Teie 12.03.2024 menetlus nr 417790

Meie 19.03.2024 nr 7.1-2/24/4220-2

**Kambja vallas Jursa kinnistu  
projekteerimistingimuste eelnõu  
kooskõlastamine märkustega**

Kinnistu (katastritunnus 28201:008:0075) asub riigitee nr 22188 Kambja-Kodijärve km 7,34-7,7 kaitsevööndis.

*Joonis nr 1. Väljavõte teeregistris registreeritud ristumiskohast km 7,541 sinisega.*

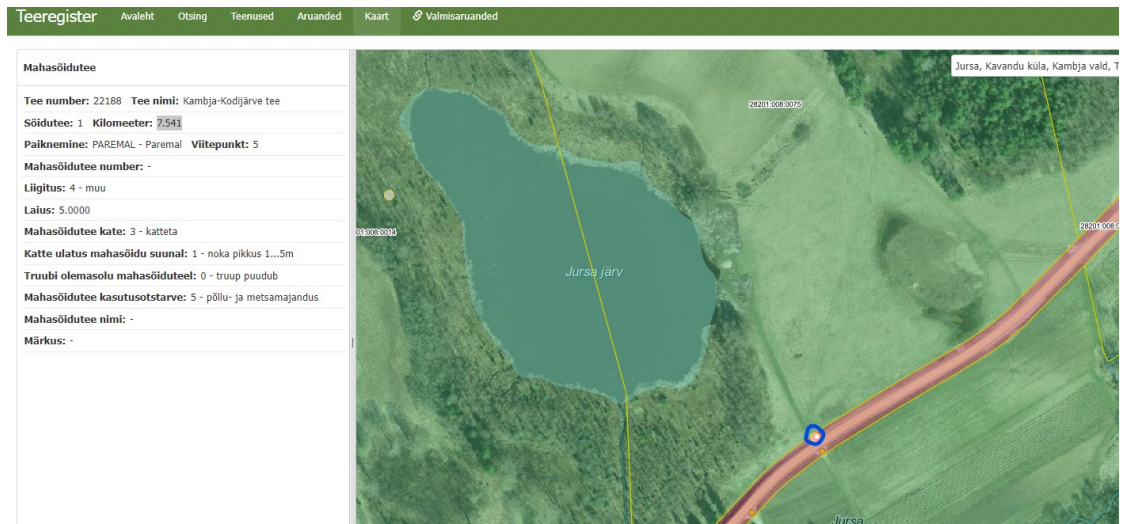
- a. Juurdepääs kavandatakse riigitee km 7.541 olemasoleva ristumiskoha kaudu (vt joonis nr 1).
